Gestaltning av serveringspaviljong

Sammanställning av citat ur "Antikvariskt utlåtande – Saltsjöqvarn" daterat 2006-04-26 av byggnadsantikvarie Urban Nilsson:

Saltsjöqvarn
Förslag till fristående glaspaviljong
Bild nr. 3
2006-03-13 Zuez Arkitekter AB

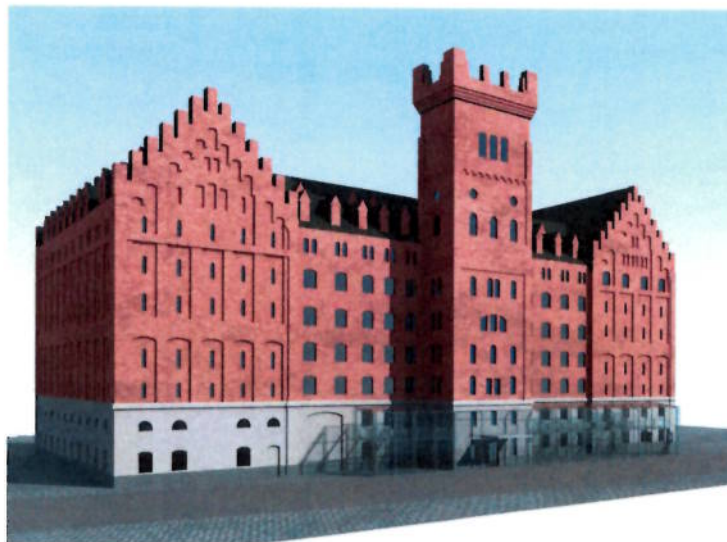
Kommentarer: Det från antikvarisk synvinkel eftersträvade resultatet är ett enkelt och reversibelt skrin av glas stående direkt på kajens hårdgjorda yta med lätta länkar till tegelfasadens öppningar och elegant utförda detaljer och materialmöten. Med en medveten ljussättning av fasaden kan tillbyggnadens transparens understrykas (ofärgat och antireflexfärgat glas).

De skisser som Zuez Arkitekter redovisat, visar hög arkitektonisk ambition då det gäller volymbehandling, transparens, materialmöten och konstruktionsprinciper. Den redovisade lösningen kommer också att vara reversibel.

Om tillbyggnaden utförs på det redovisade sättet, eller bara i form av en paviljong åt väster, är det min bedömning att åtgärden uppfyller kraven i PBL 3:10 och 3:12.
